高浜発電所 1 号炉、2 号炉、3 号炉及び 4 号炉 原子炉設置変更許可申請書 新旧比較表

2021年10月

関西電力株式会社

高浜発電所 1号炉、2号炉、3号炉及び4号炉 原子炉設置変更許可申請書記載（本文五号）

第2.1図 発電所全体配置図

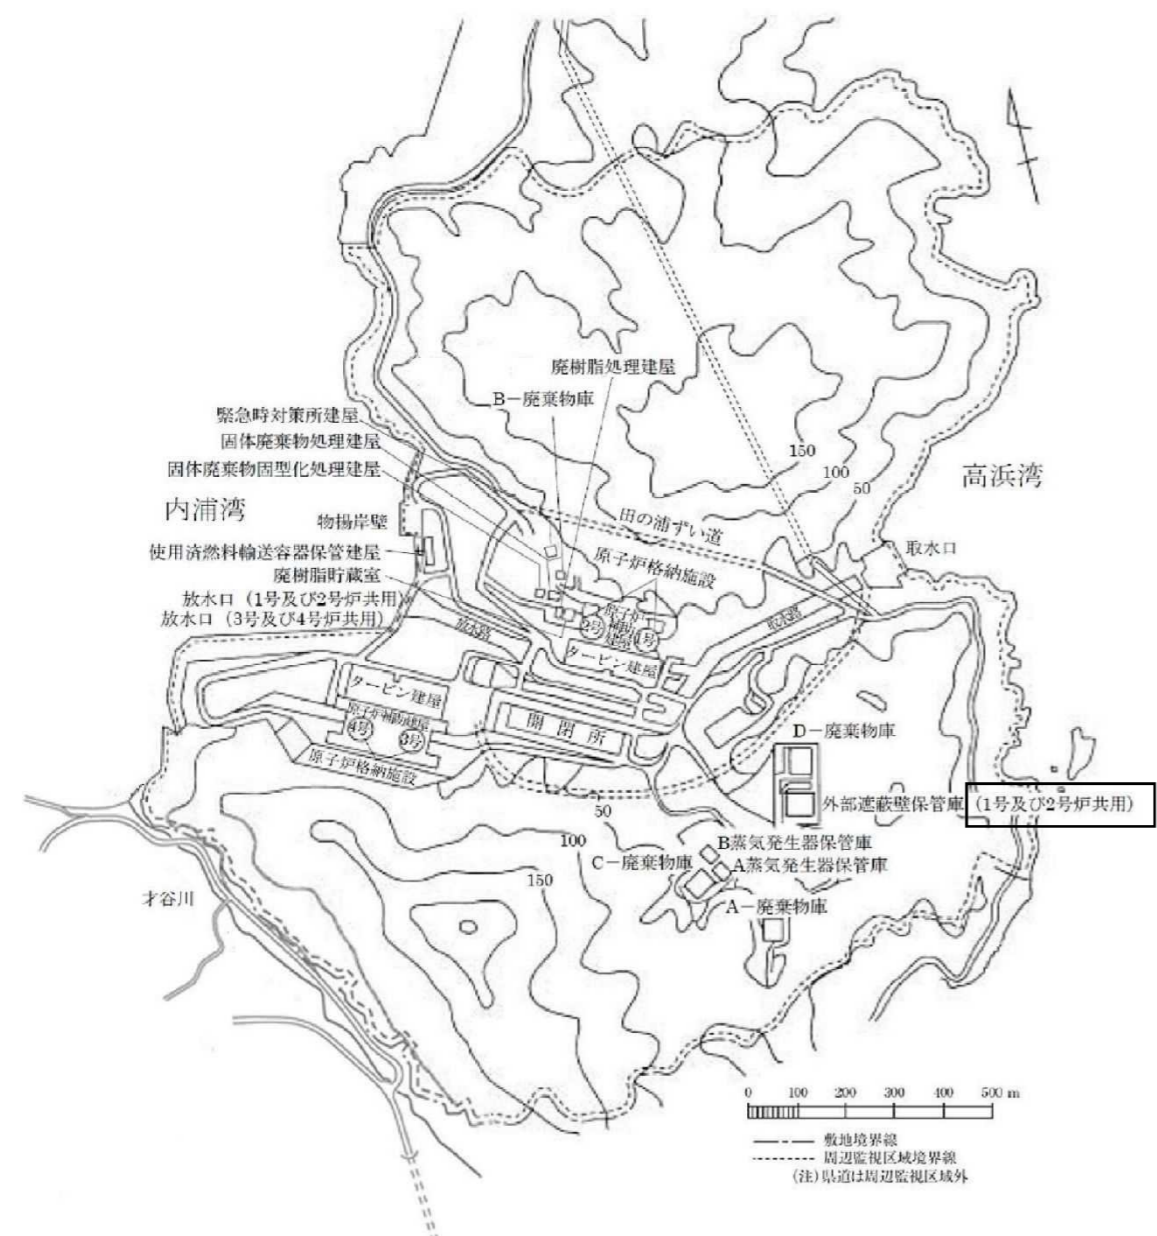
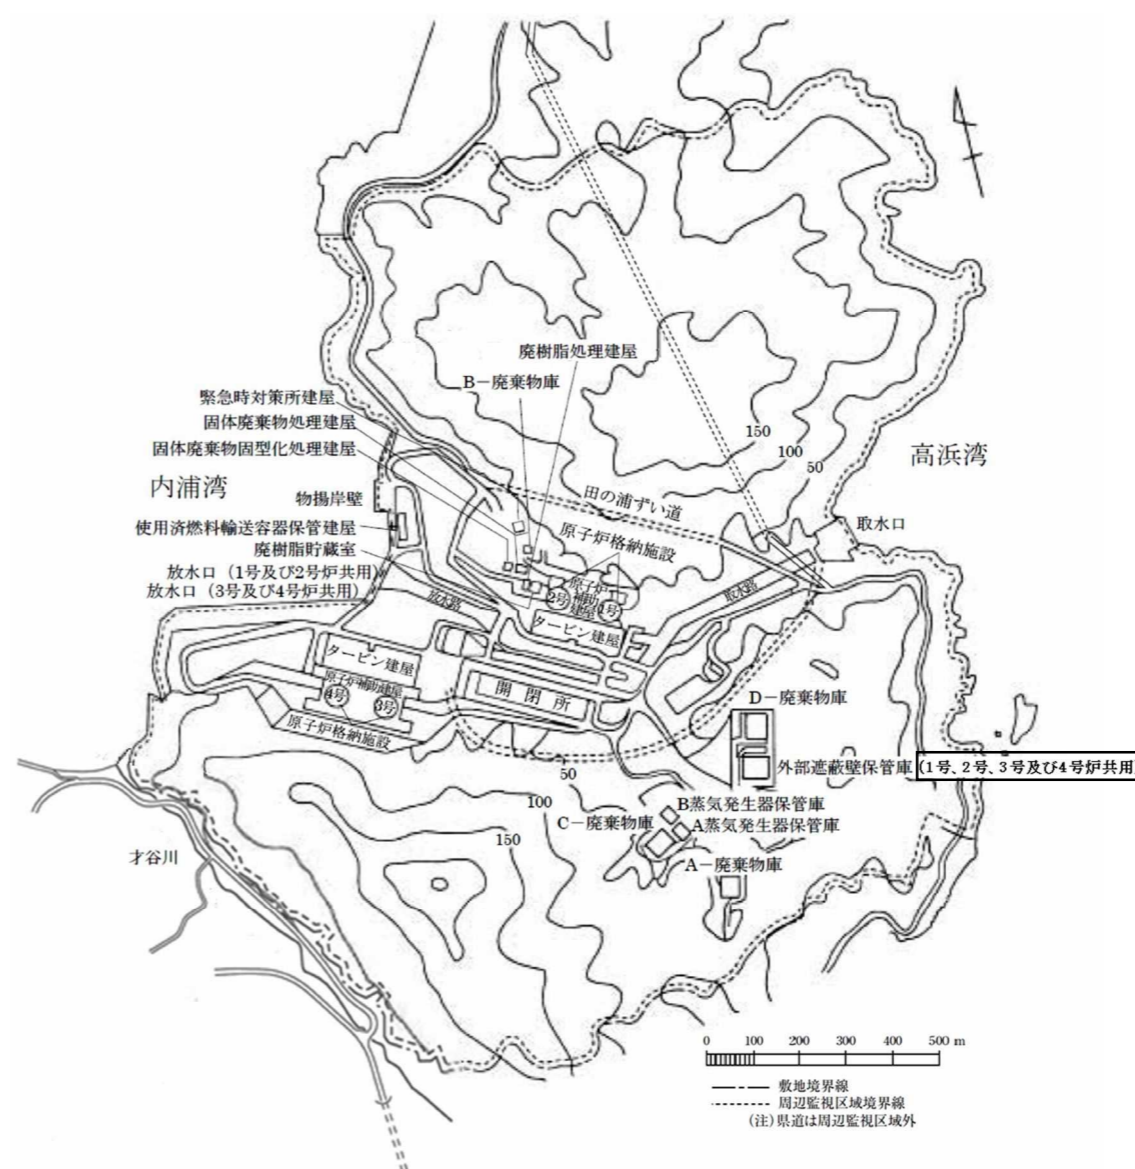
外部遮蔽壁保管庫の共用化

第 2.4.1 図 発電所敷地付近地図

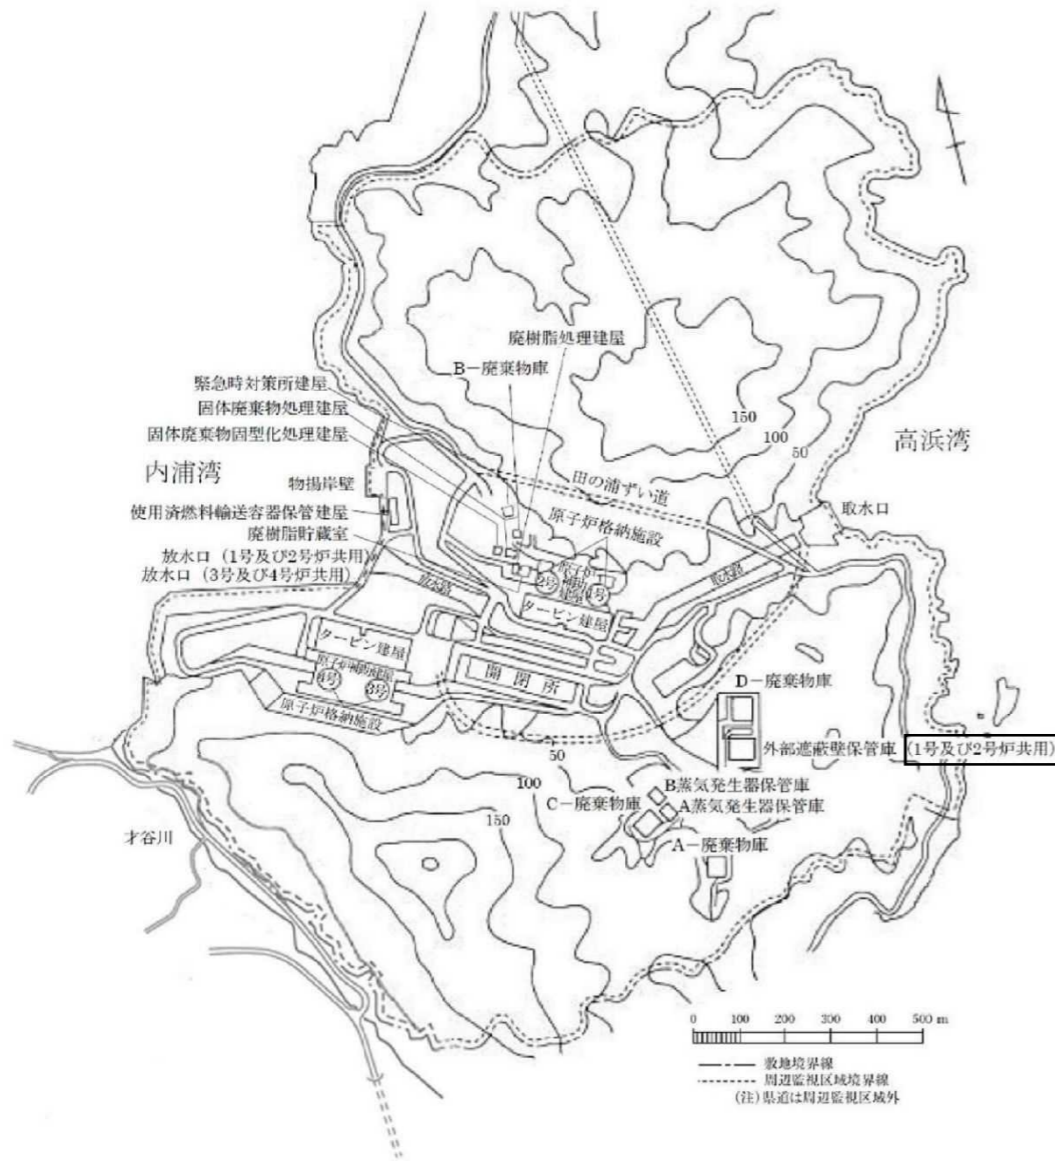
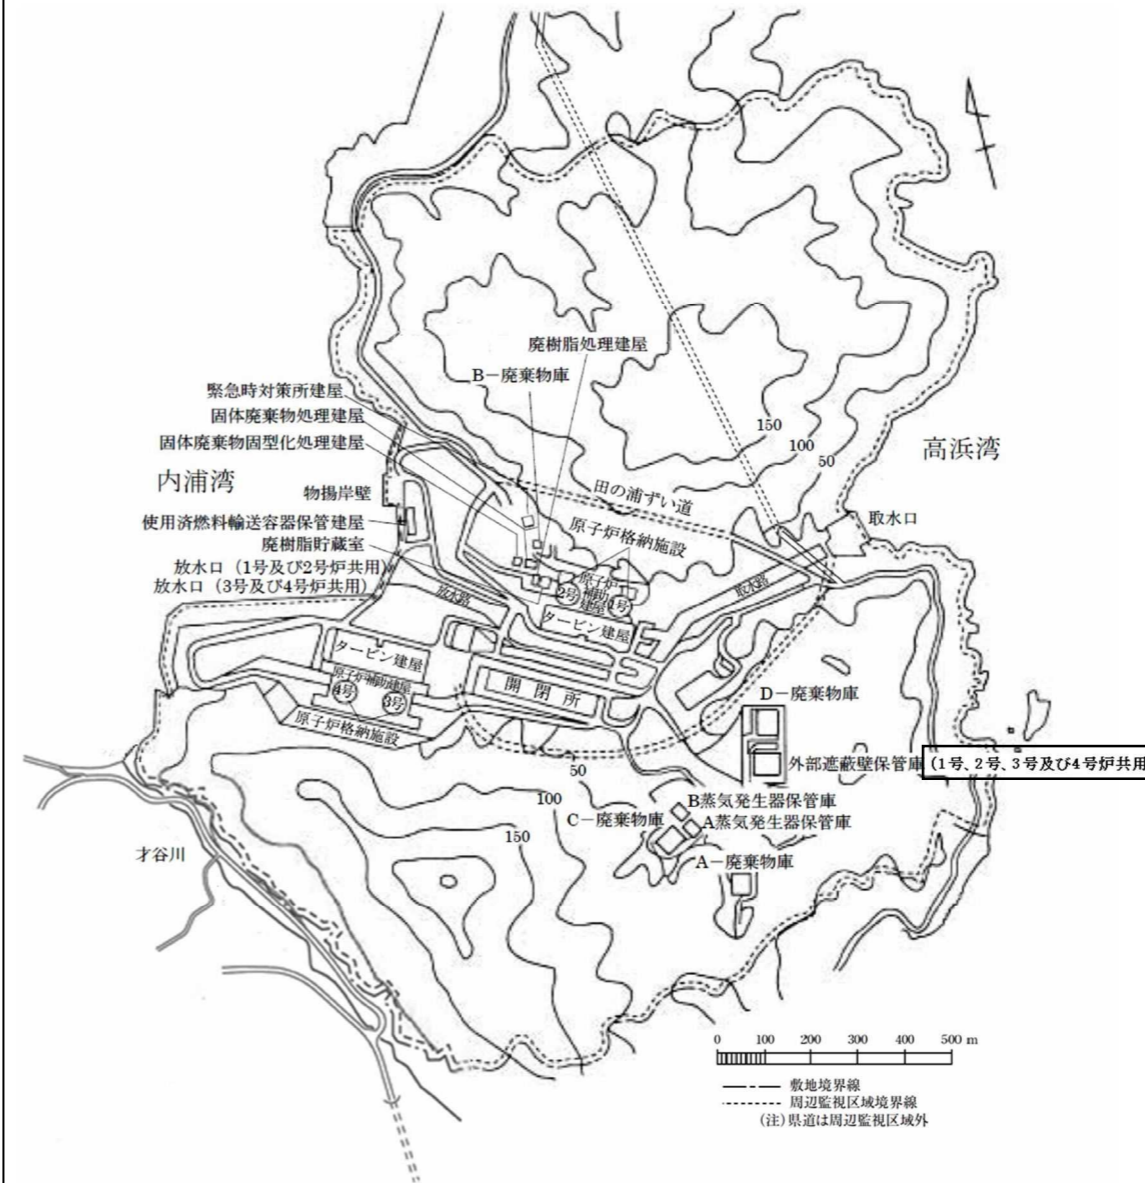
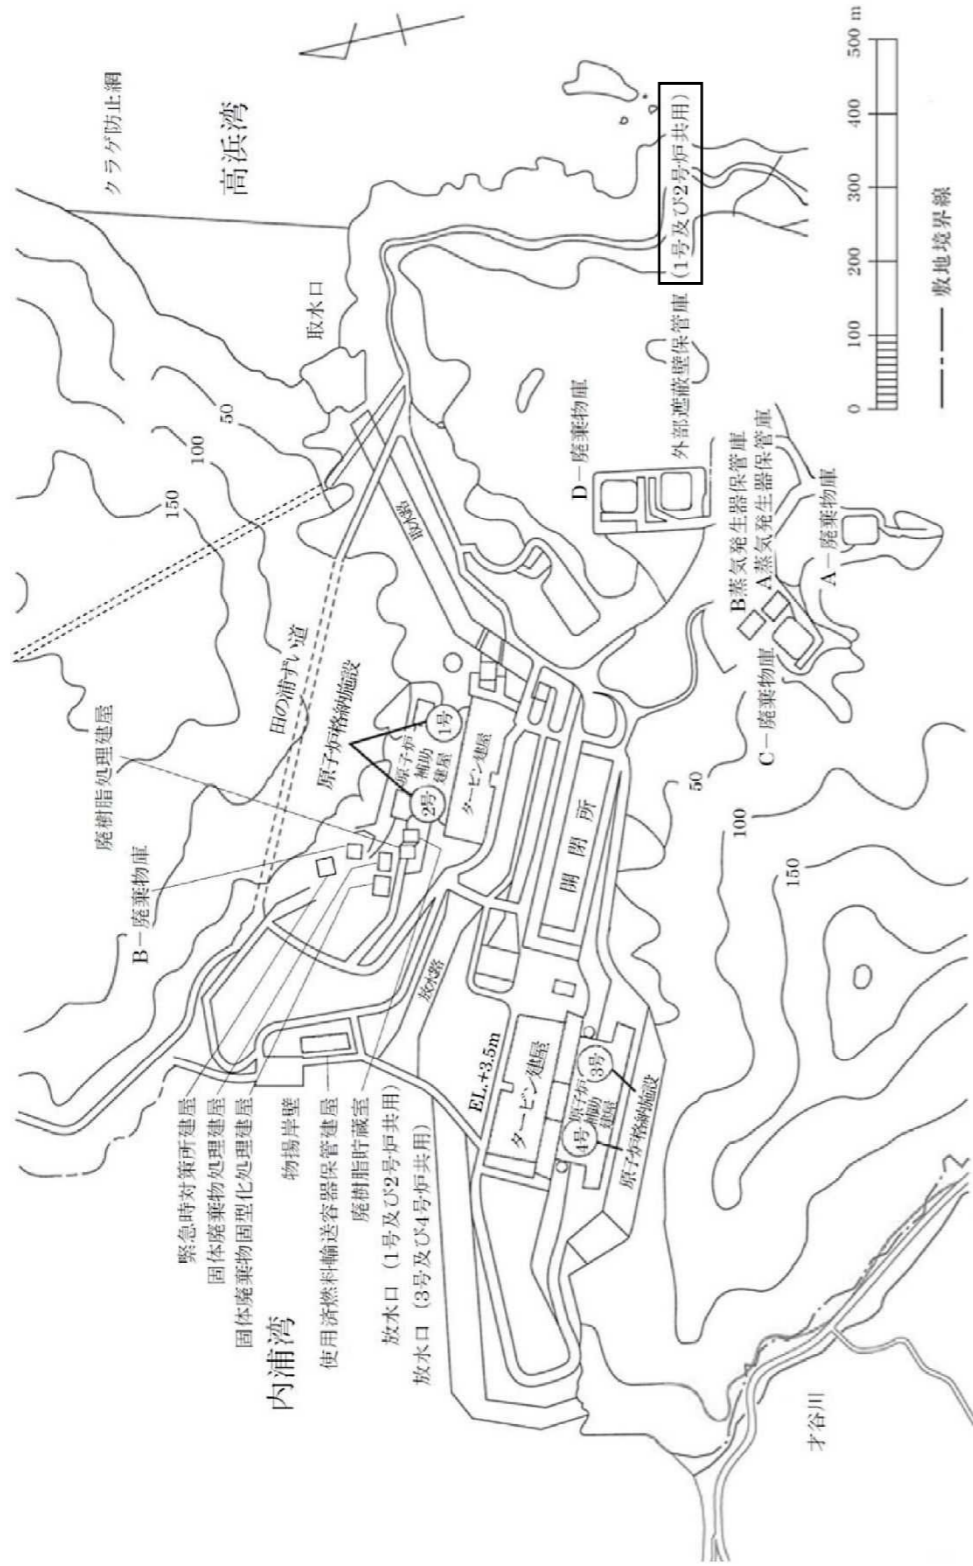
外部遮蔽壁保管庫の共用化

第 2.4.2 図 発電所全体配置図

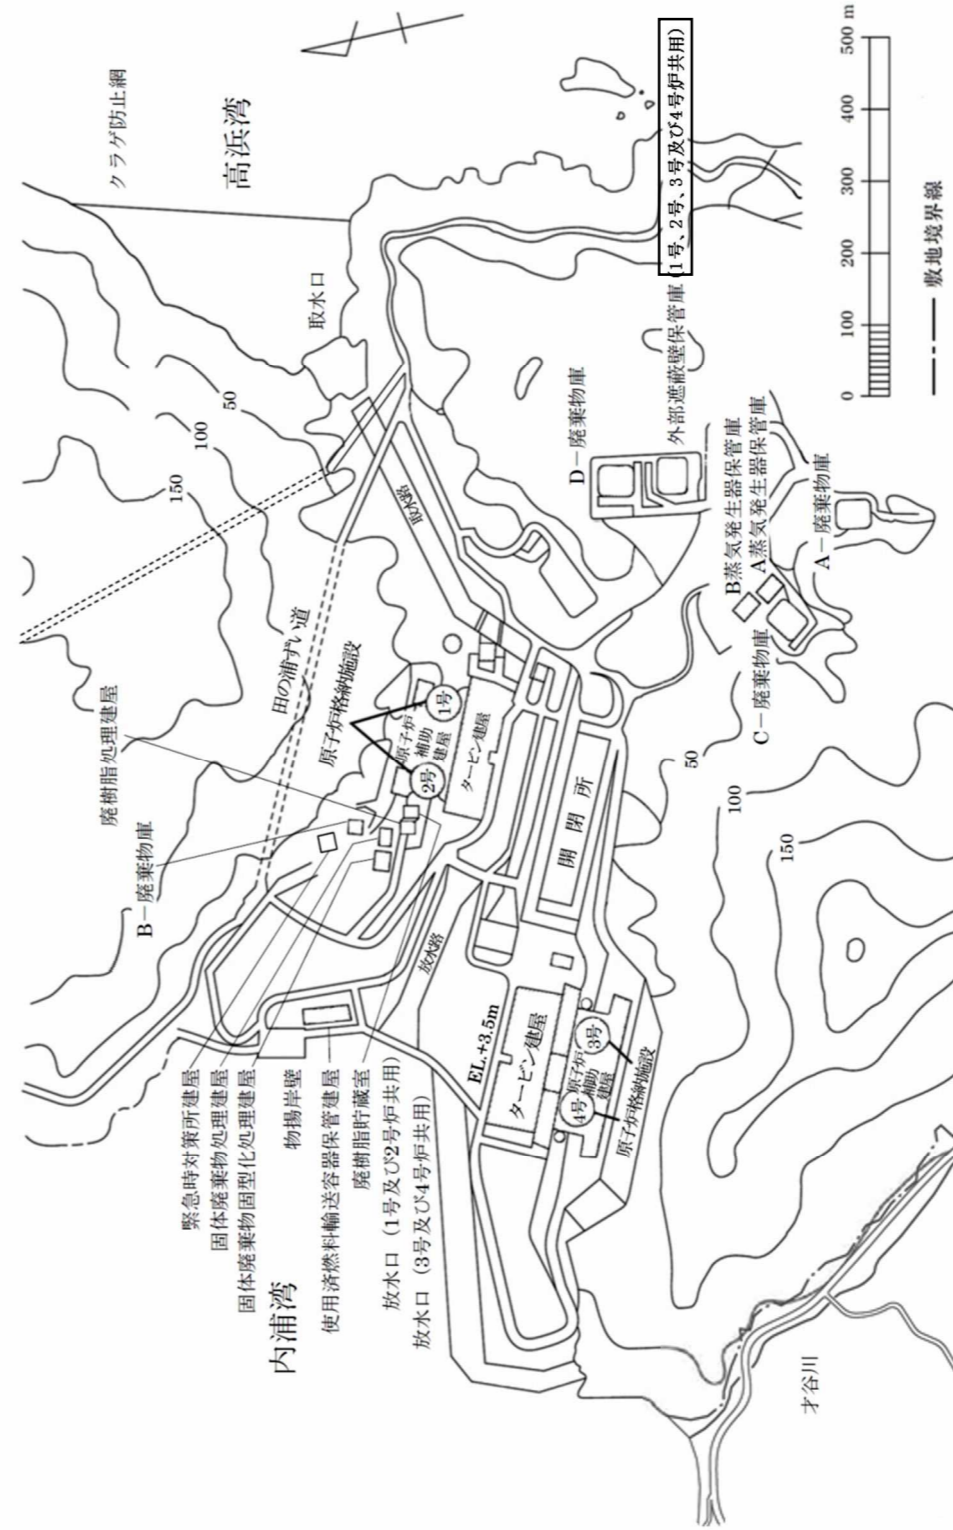
外部遮蔽壁保管庫の共有化

第 7.1 図 放射性廃棄物の廃棄施設の流路線図

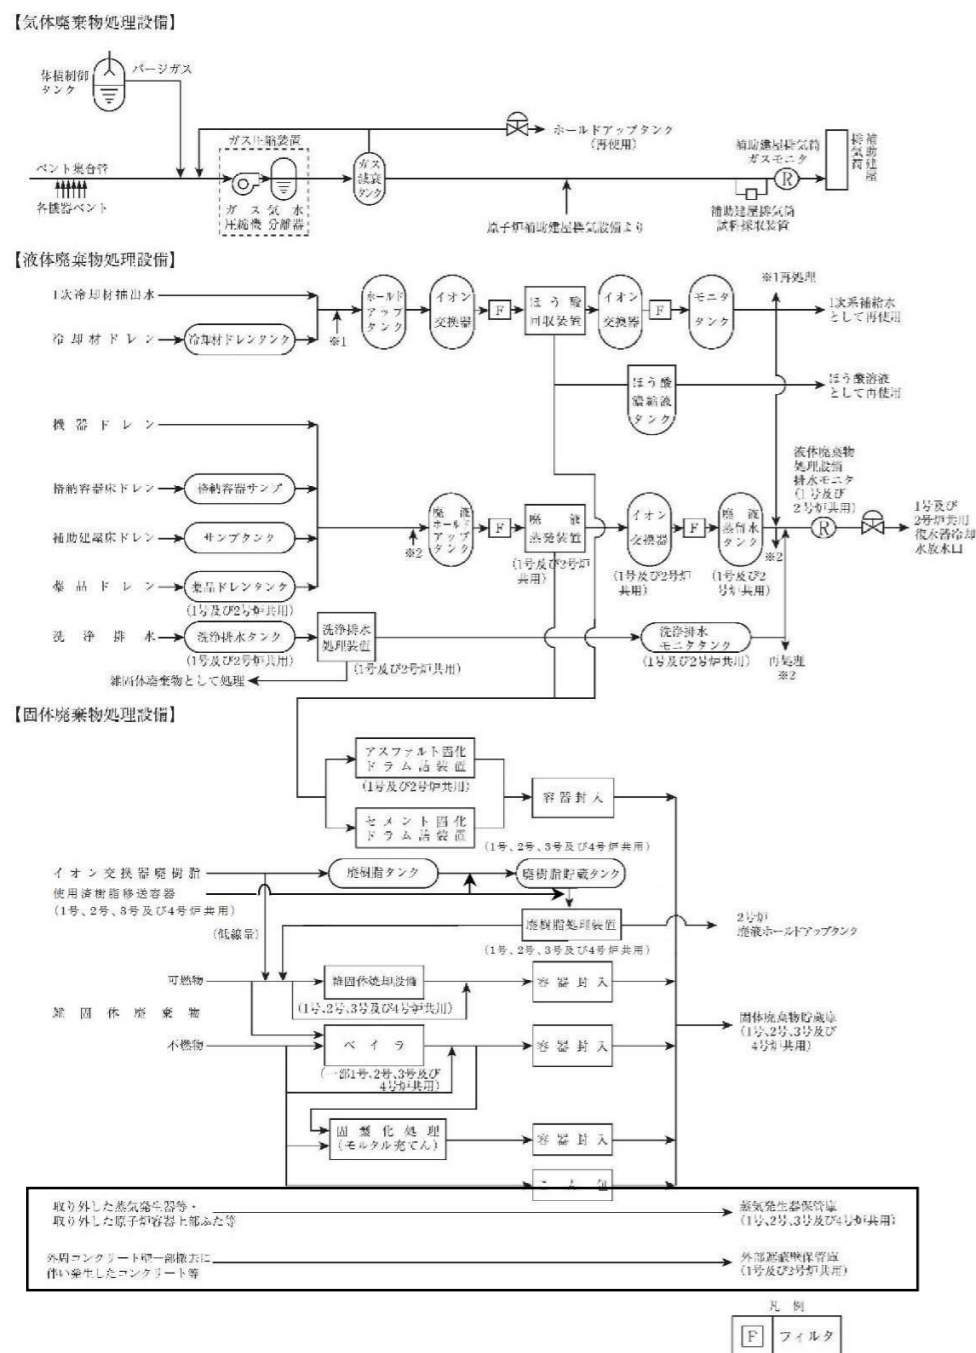
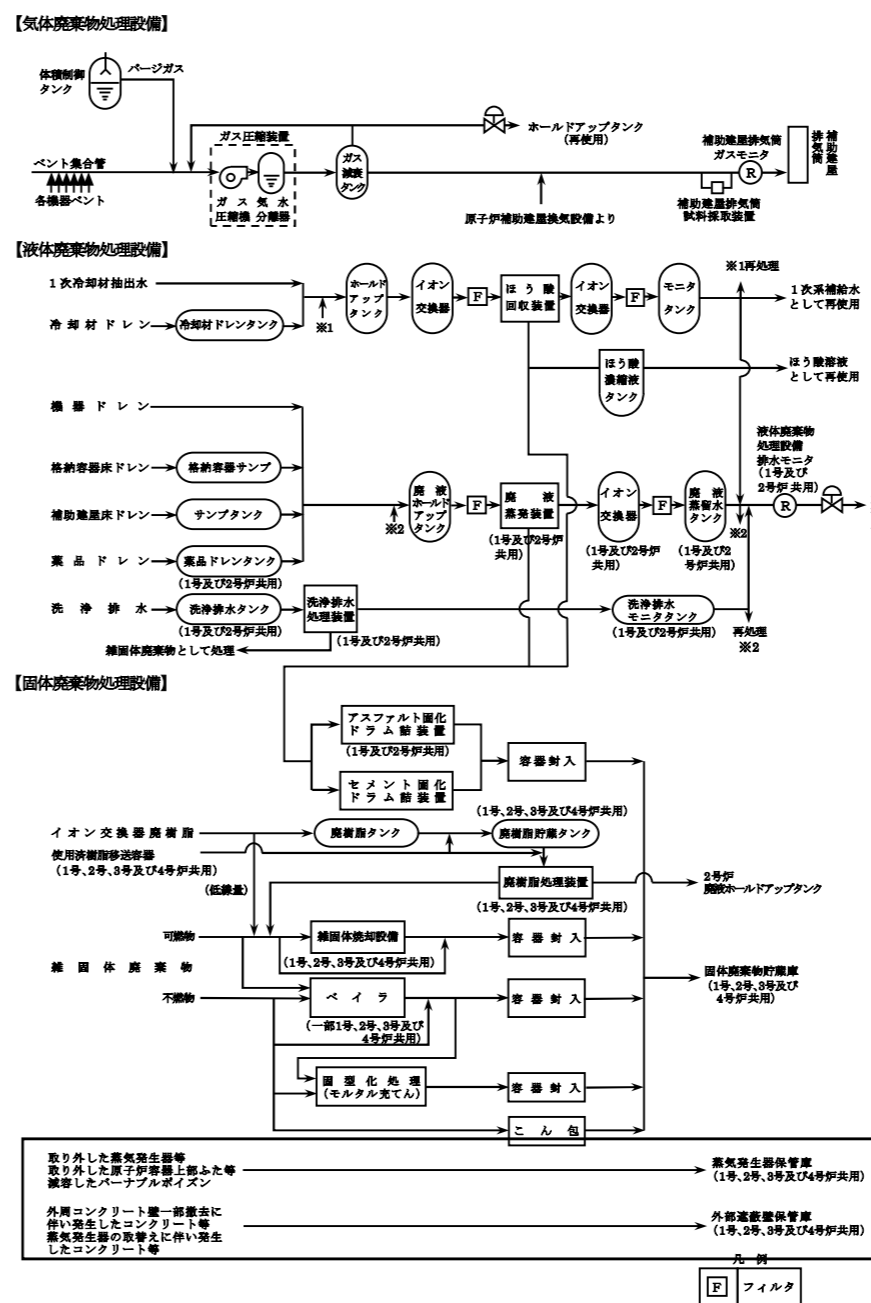
保管対象物の変更
外部遮蔽壁保管庫の共用
化
